CONCEPTO TÉCNICO SOBRE NECESIDAD DE ESTUDIOS DETALLADOS DE AMENAZA Y RIESGO POR FENOMENOS DE REMOCIÓN EN MASA DENTRO DEL TRÁMITE DE LICENCIA URBANÍSTICA	Código:	GPR-FT-10
		Versión:	04
		Fecha de revisión:	21/06/2011

1.1 CONCEPTO TÉCNICO No. CT:	CT-7224
1.2 ÁREA:	Análisis y Mitigación de Riesgos
1.3 COORDINACIÓN:	Estudios y Conceptos
1.4 REFERENCIA CRUZADA RADICADO FOPAE:	2013ER21950
1.5 RESPUESTA OFICIAL No.	RO-68080

2.1 SOLICITANTE:	CURADURÍA URBANA No. 4
2.2 PROYECTO:	BELLA SUIZA
2.3 LOCALIDAD:	1. Usaquén
2.4 UPZ:	14. Usaquén
2.5 BARRIO O SECTOR CATASTRAL:	San Gabriel
2.6 DIRECCIÓN:	Carrera 6 Bis No 127C - 77
2.7 CHIP:	AAA0101JYJZ
2.8 MANZANA CATASTRAL:	3
2.9 PREDIO CATASTRAL:	7
2.10 ÁREA (Ha):	0.08918 (*)
2.11 FECHA DE VISITA:	9 de Enero de 2014

Figura 1. Localización general del proyecto ubicado en la Carrera 6 Bis No 127C - 77, barrio San Gabriel de la Localidad de Usaquén en el Plano Normativo de Amenaza por Remoción en Masa del POT (Decreto 364 de 2013), el cual se localiza en una zona de **AMENAZA MEDIA**.

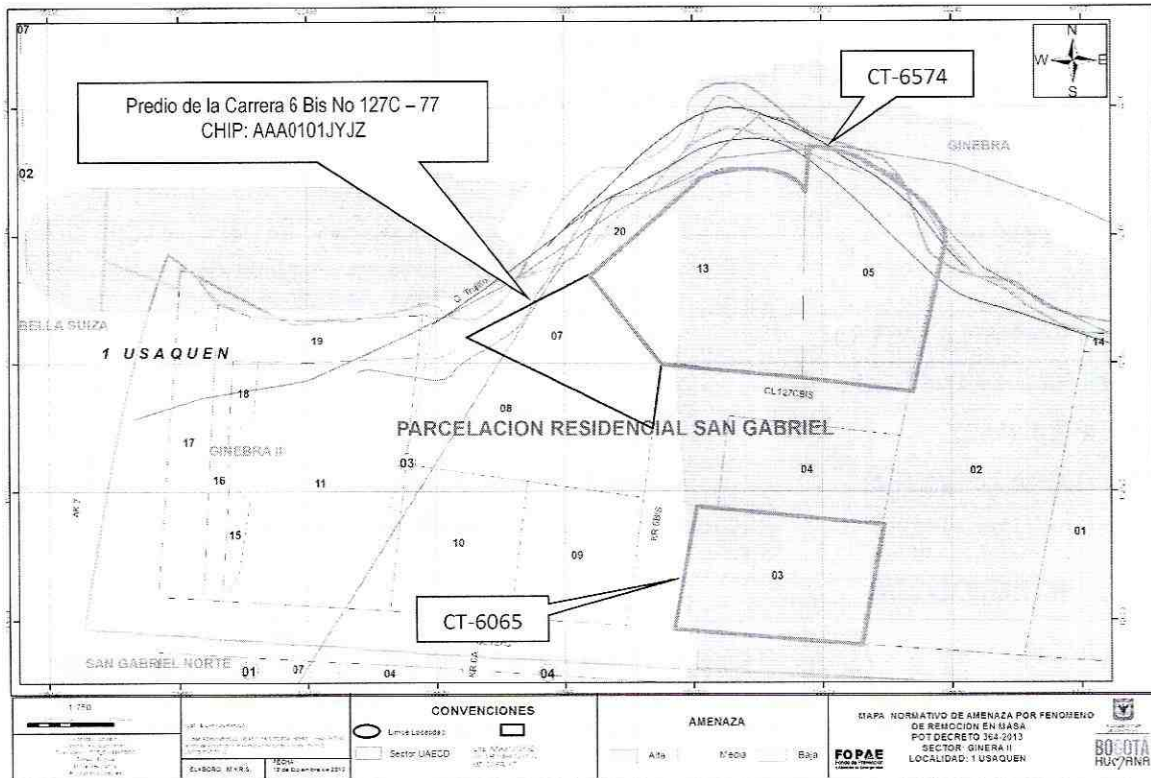
Conforme con el plano normativo de “Amenaza por Remoción en Masa” del Plan de Ordenamiento Territorial de Bogotá - POT, el sector del proyecto “Bella Suiza” ubicado en la Carrera 6 Bis No 127C - 77 de la Localidad de Usaquén, se encuentra en una zona de **AMENAZA MEDIA** por procesos de remoción en masa (Figura 1).

Fotografía No. 1. Vista del predio ubicado en la Carrera 6 Bis No 127C - 77 del barrio San Gabriel Norte, de la Localidad de Usaquén donde se desarrollará el proyecto.

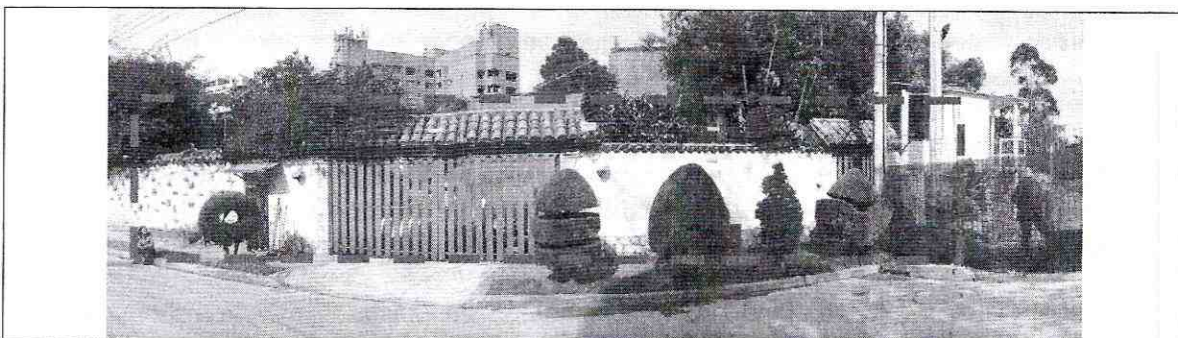
En el momento de la visita técnica al predio objeto del presente concepto técnico, se encontró una casa de un piso en mampostería confinada en la cual no fue posible evidenciar que se encontraba al interior del mismo. Sin embargo no se observó evidencias de afectación por procesos de remoción en masa activos, ni de carácter local, ni de carácter general en las zonas aledañas al predio evaluado.
